Commercial - LALOI MENUISERIES

De : **frederic foissac** <foissac.fermetures@gmail.com>
Date: mar. 28 nov. 2023 à 15:07
Subject: SAV MARTY
To: Julie LALOI <jlaloj@laloi-menuiseries.com>

Sur la commande référence MARTY ci-jointe nous avons des problèmes :

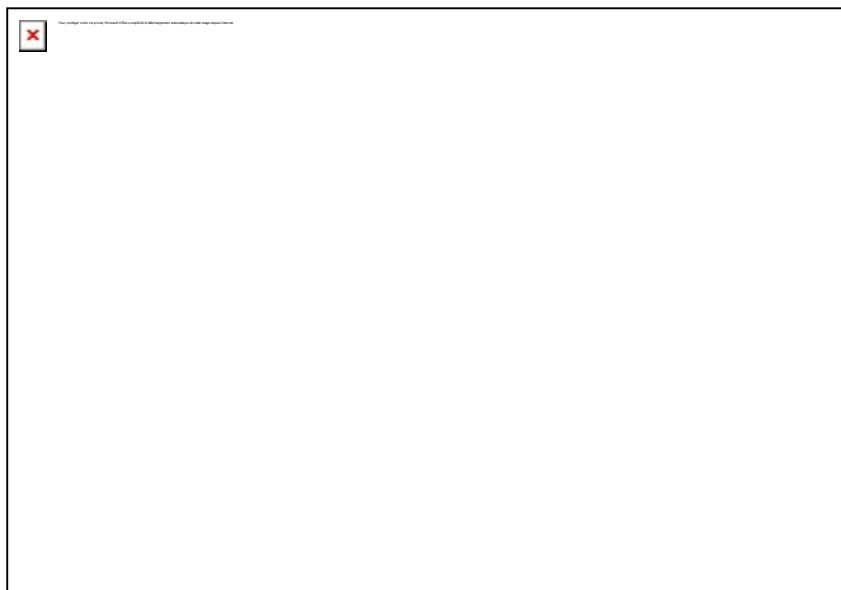
- Les montants du battement central du repère 01 sont inversés (voir photo ci-jointe), il faudrait donc inverser le battement central, ce n'est pas grave si l'ouvrant principal n'est pas du bon coté (les gâches sont également inversées)
- Sur le montant du battement central de l'ouvrant principal, le joint a été arraché suite au sanglage sur palette.
